Mission régionale d'autorité environnementale
ÎLE-DE-FRANCE

**Avis délibéré
sur le projet de plan local d'urbanisme (PLU)
de la commune de Clichy-la-Garenne (92)
à l'occasion de sa modification n° 8**

N°MRAe APPIF-2023-112
du 20/12/2023

Figure 3 : Carte des niveaux de bruit cumulés (routier, ferroviaire, aérien) sur le secteur 2 Pavillon des Régisseurs (localisation indicative en noir par la MRAe), source : Bruitparif

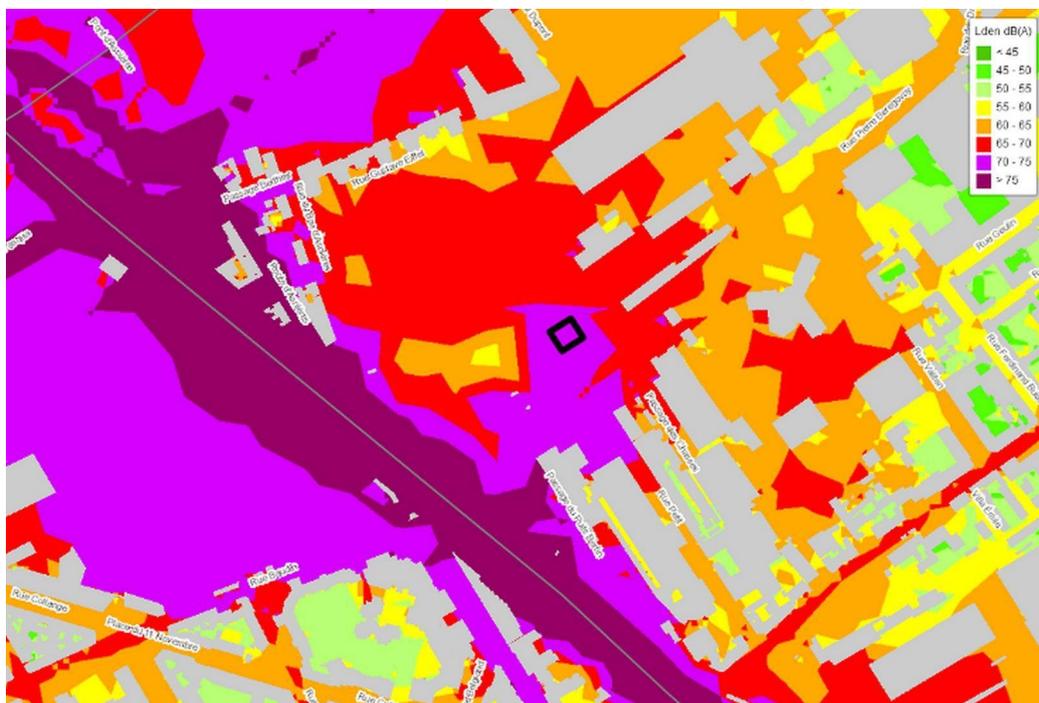
Le secteur du Pavillon du Régisseur est soumis selon les cartes stratégiques de bruit à des niveaux sonores importants atteignant jusqu'à 75 dB(A) (cf. figure 3), notamment en raison de la présence des voies ferrées (lignes J et L du Transilien) à l'ouest du site⁷. Or, le dossier ne se réfère pas correctement aux niveaux de bruit cumulés (intégrant le bruit lié aux voies ferrées) et sous-estime, dans le rapport de présentation, les niveaux de bruit au niveau de ce secteur, qu'il évalue entre 55 et 60 dB(A) (p. 42).

L'Autorité environnementale note que ces valeurs sont bien supérieures aux valeurs limites de bruit recommandées par l'Organisation mondiale de la santé (OMS)⁸ (p. 46). Elle relève que le dossier ne mentionne aucune mesure d'évitement ou de réduction hormis le respect des isolements acoustiques prévus par la réglementation, alors qu'il est prévu un usage sensible sur le site et que les mesures d'isolation phonique sont en tout état de cause sans effet fenêtres ouvertes et dans les espaces extérieurs.

(5) L'Autorité environnementale recommande de définir dans le PLU des mesures d'évitement ou, à défaut, de réduction significative de l'exposition au bruit et à la pollution atmosphérique de nouvelles populations, notamment sensibles, y compris fenêtres ouvertes et dans les espaces de vie extérieurs, par référence aux valeurs guides de l'OMS au-delà desquelles un risque est avéré pour la santé.

Figure 5: Carte des concentrations en dioxyde d'azote sur le secteur « Leclerc », source : Airparif

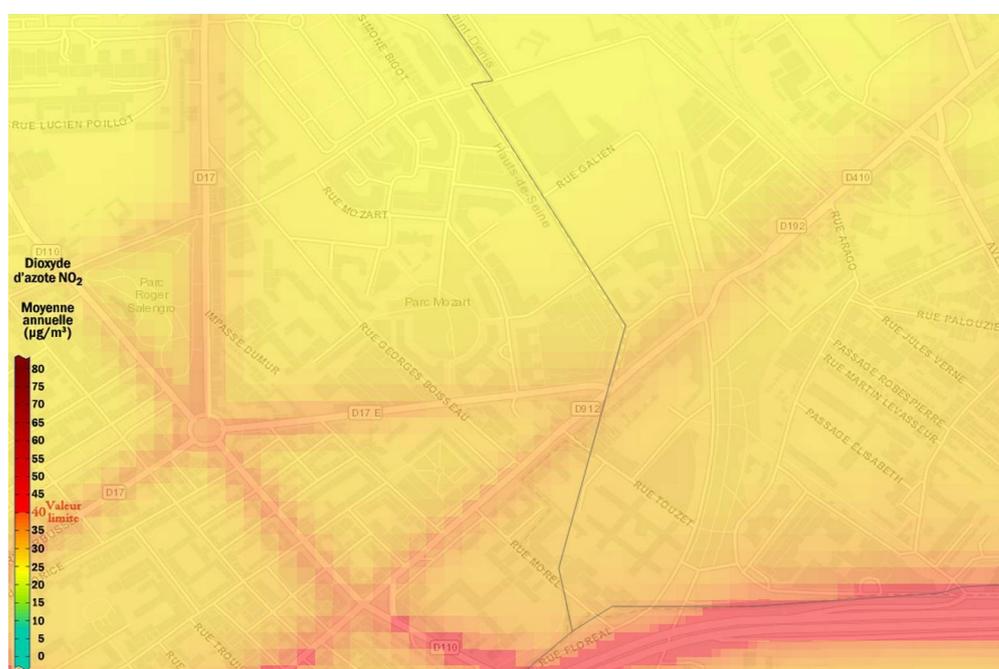
Pour le secteur « Leclerc », compte tenu de la densification, notamment résidentielle, permise par la modification n° 8 du PLU, l'exposition aux pollutions sonores et atmosphériques est un enjeu fort. En effet, le secteur est bordé par deux voies bruyantes, le boulevard Victor Hugo et la rue Madame de Sanzillon (D 17bis)⁹ supportant un trafic important, sources à la fois de bruit et d'émission de polluants atmosphériques, comme en témoignent les valeurs modélisées d'Airparif (concentrations NO₂ entre 27 et 31 µg/m³, PM₁₀ de 22 et PM_{2,5} de 13) (cf. figure 6). Pour présenter les niveaux sonores, le dossier devrait présenter les cartes de bruit d'origine cumulées (routier et ferroviaire) permettant d'avoir une vision globale de l'exposition au bruit des secteurs de projet (p. 46) (cf. figures 4 et 5).

La collectivité estime que, malgré l'augmentation de la population exposée à ces pollutions, « *il n'appartient pas à l'évaluation environnementale de la modification du PLU de quantifier ces phénomènes* » (p. 68). L'Autorité environnementale rappelle au contraire que l'évaluation de cette exposition est l'un des principaux motifs qui a justifié la nécessité d'une évaluation environnementale pour ce document, démarche qui doit permettre d'étudier le plus en amont possible l'exposition aux risques sanitaires et de proposer des mesures d'évitement et de réduction en conséquence.

L'évaluation environnementale n'envisage que de « *prendre en compte l'isolation acoustique dans la construction des futurs immeubles (rappel des obligations légales dans le règlement* » (p. 68), ce qui, contrairement à ce qui est mentionné, n'est pas une mesure d'évitement mais la simple application de la réglementation, et apparaît en tout état de cause très insuffisant.
